仕様変更のご案内

PS3V形 スイッチングパワーサプライ

PS3V形スイッチングパワーサプライの仕様変更についてご案内いたします。

変更前ラベル

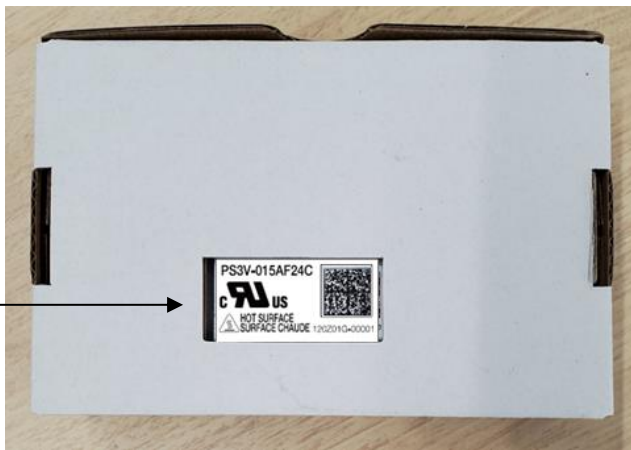
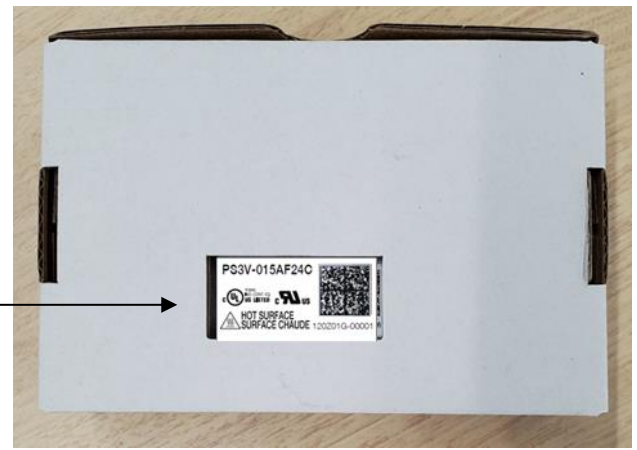
①ラベル変更：変更後の製品のラベルを以下のとおり変更します。

変更後ラベル (追加：UL リスティングマーク、
使用電線温度、！△注意マーク)
